## A 1 – Rapport du Commissaire Enquêteur

Concernant l'enquête publique unique préalable à la décision d'autorisation et au Permis de Construire d'un parc photovoltaïque au sol, lieux-dits « Clayrac Ouest » et « Saintonges », sur le territoire de la commune de La Ville-Dieu-du-Temple,

**Enquête publique du 11 avril au 11 mai 2023, prescrite par arrêté préfectoral du 9 mars 2023 du Préfet de Tarn et Garonne**

Figure 1: Coupe des tranchées standards

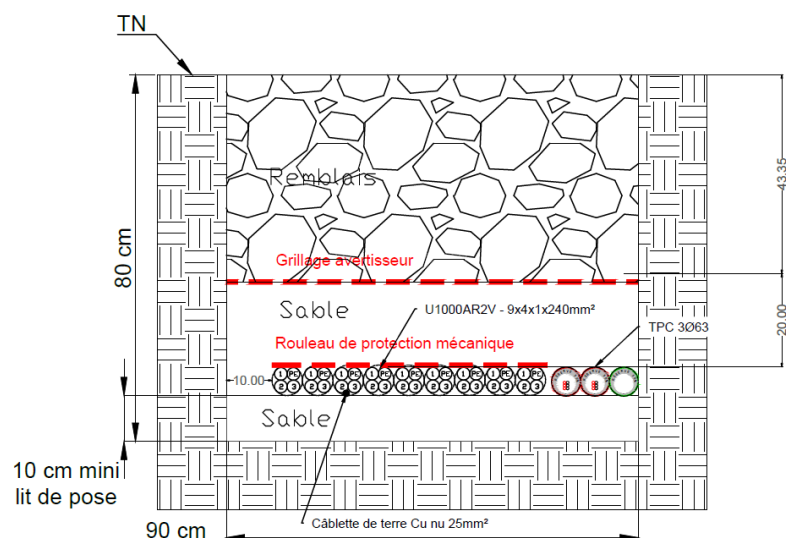
La réponse du porteur de projet semble bien répondre à la crainte d'un drainage des îlots humides lors d'un « accident vertical » ou du battage des pieux supports des tables photovoltaïques.

**Mais cette réponse du porteur de projet ne répond pas au risque de drainage des îlots humides par les affouillements et tranchées à réaliser pour l'enfouissement des câbles de collecte de l'électricité produite dans le parc photovoltaïque.**

Afin de limiter ce phénomène, une première mesure a été proposée dans le cadre de l'étude d'impact environnemental avec la mesure MR1 : Plan d'intervention (travaux et chantier). Les dimensions des tranchées standards (90 cm par 90 cm) ont été réduites afin de ne pas traverser la totalité de l'horizon Btg.

Le plan de coupe d'une tranchée de raccordement standard (90 cm par 90 cm) est disponible ci-dessous. Il est important de noter les éléments suivants :

- Compte-tenu de ces dimensions, ces tranchées ne sont pas ou très peu susceptibles d'engendrer un drainage de la zone ;
- Les matériaux de remblais utilisés sont ceux du terrain d'implantation. Ainsi les tranchées, une fois rebouchées, pourraient être propices au développement de nouvelles zones humides (les solums tronqués seront assez similaires aux excavations anthropiques qui ont engendré les prairies humides actuelles).

Figure : Intersection des zones humides par les tranchées de raccordement

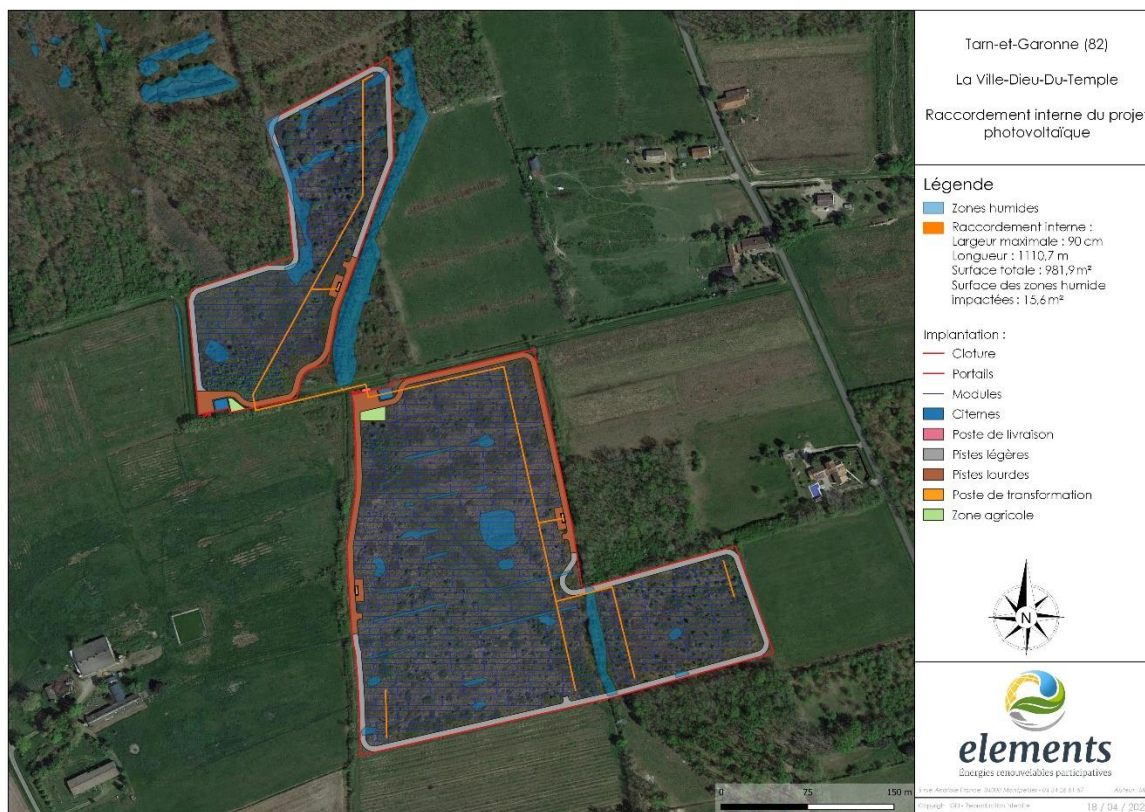
La mesure supplémentaire d'évitement ne peut être analysée en qualité de mesure supplémentaire, car le plan initial des tranchées n'est pas connu. Ceci étant, la limitation de l'interception des îlots humides par des tranchées potentiellement drainantes est bienvenue.

Par ailleurs, suite aux différents échanges avec M. le Commissaire-Enquêteur, et afin de limiter au mieux l'impact potentiel « horizontal » sur les zones humides, une mesure d'évitement complémentaire a été proposée.

Cette mesure d'évitement consiste à limiter au maximum la création des tranchées nécessaires au raccordement interne du projet et permet de limiter très fortement la traversée des zones humides par ces dernières.

Un plan illustrant le travail d'évitement mené par Eléments est disponible ci-dessous.

Les tranchées de raccordement internes ont été limitées à l'essentiel (grâce à l'utilisation d'onduleurs décentralisés qui seront placés de façon stratégique sur les tables) et ont été positionnées de façon à intersecter au strict minimum les zones humides.

Figure : Mesure de réduction supplémentaire - protection des zones humides par rapport au risque de drainage horizontal

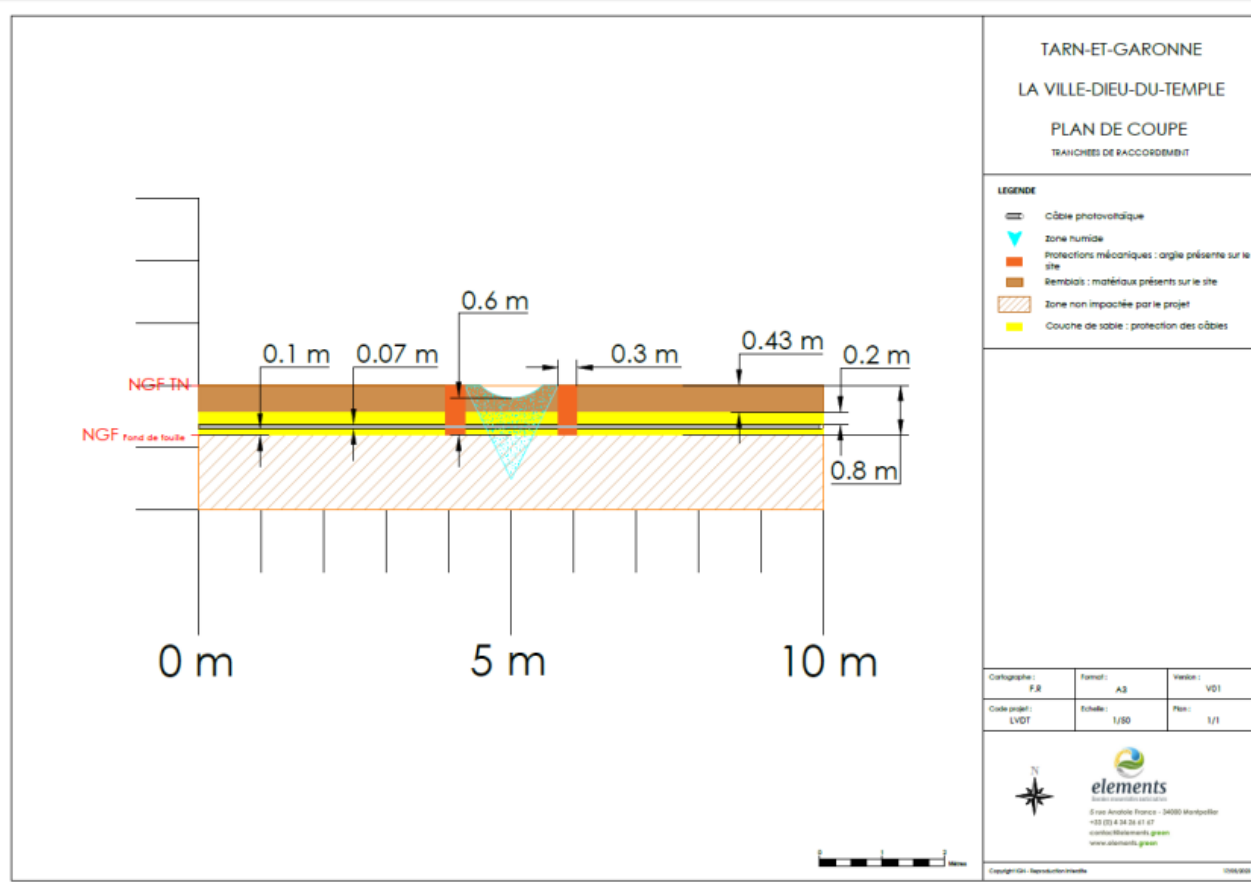
La mesure de réduction supplémentaire proposée, consistant à interrompre la perméabilité des tranchées de part et d'autre de chaque zone humide interceptée, est satisfaisante.

Ces protections mécaniques consisteront à positionner des blocs d'argiles d'une épaisseur minimale de 30 cm de chaque côté des zones humides afin de casser la continuité des couches de sable. Ces protections permettront ainsi d'éviter le drainage horizontal des zones humides à travers les couches de sables présentes dans la tranchée en maintenant l'imperméabilité autour des zones humides.

L'argile utilisée sera celle récupérée directement sur site lors de la réalisation des tranchées. Le schéma de principe de cette mesure est proposé ci-dessous :

Par ailleurs, afin de garantir la bonne réalisation de cette mesure supplémentaire, un hydrogéologue sera mobilisé lors du chantier afin de valider cette opération.
